大王町通学路危険箇所図【大王中学校 No.1】

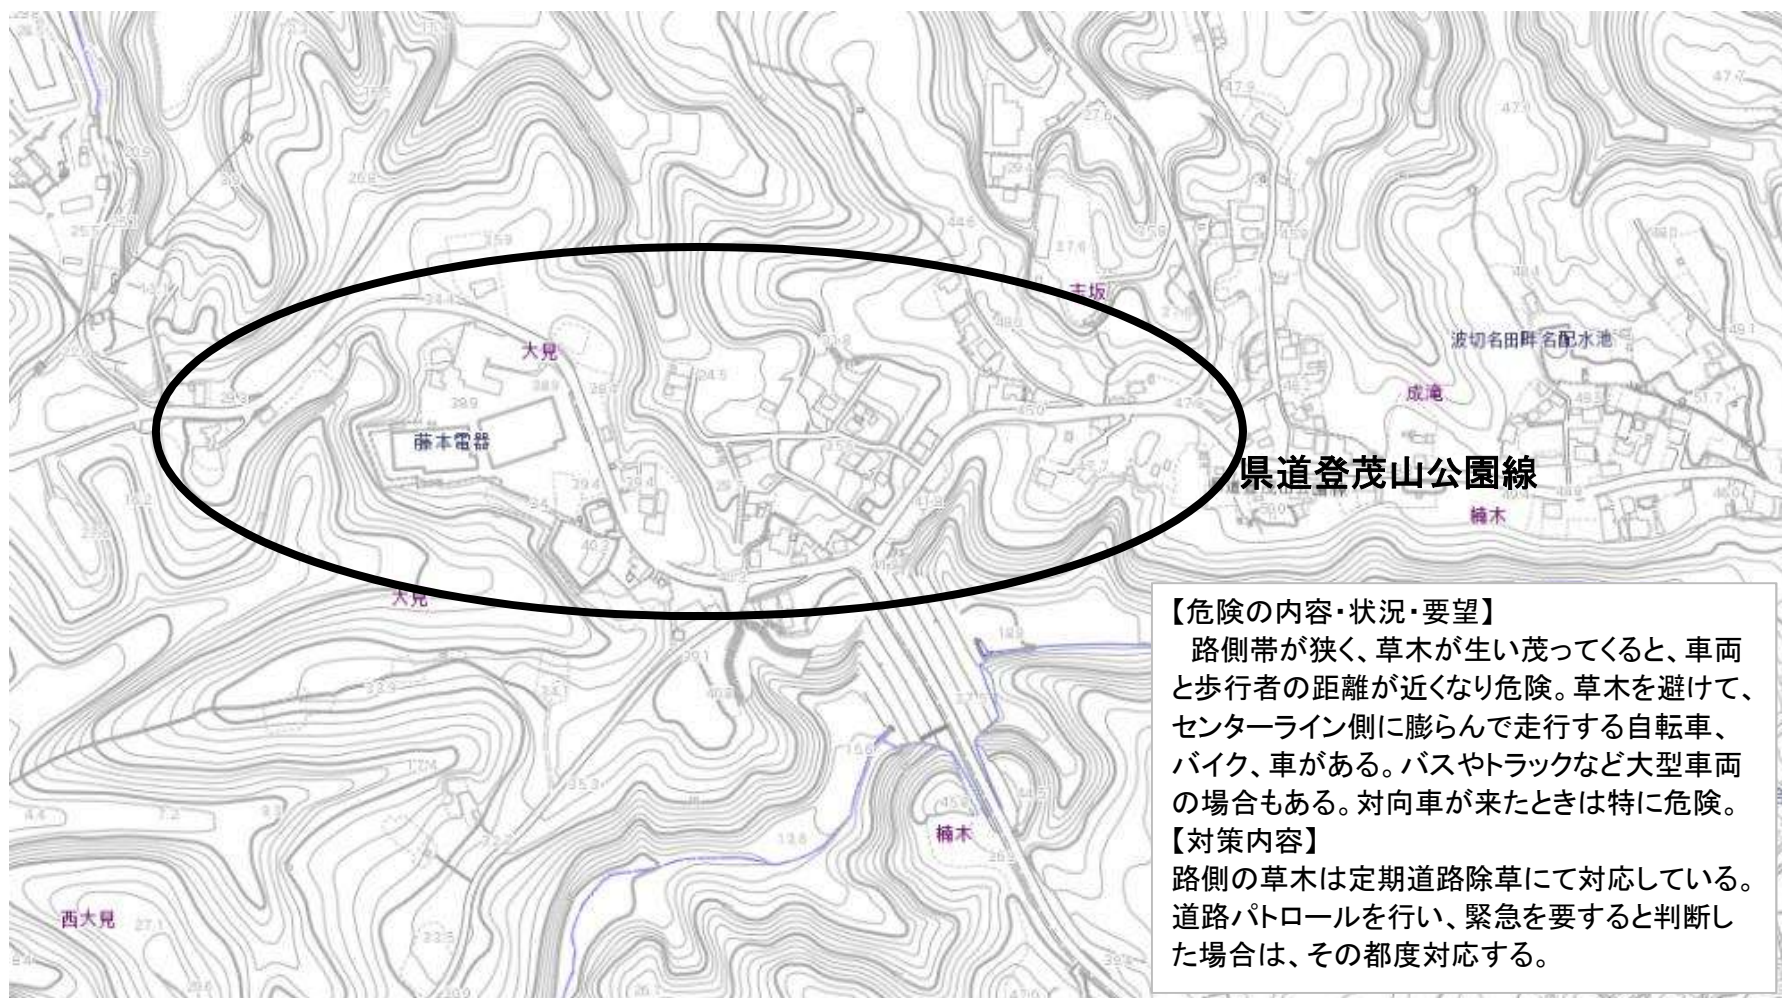
車からの見通しが悪いうえに、道幅も狭く危険。交差点正面にカーブミラーを設置してほしい。学校から見て交差点右側の横断歩道が遠いため、交差点近くに横断歩道を設置ほしい。

道路左側に横断歩道が設置されているため設置基準を満たしておらず、道路右側への横断歩道の設置は困難なため、通学時間帯にパトロールを実施する。

カーブミラー設置について、土地の形状や所有者を調査して自治会へ相談したが、カーブミラーの設置要望位置は現在駐車場として使用しており、安全を考慮するとカーブミラーの設置は難しく、交差点周辺の支障木を自治会と調整して伐採することで視界を確保する。
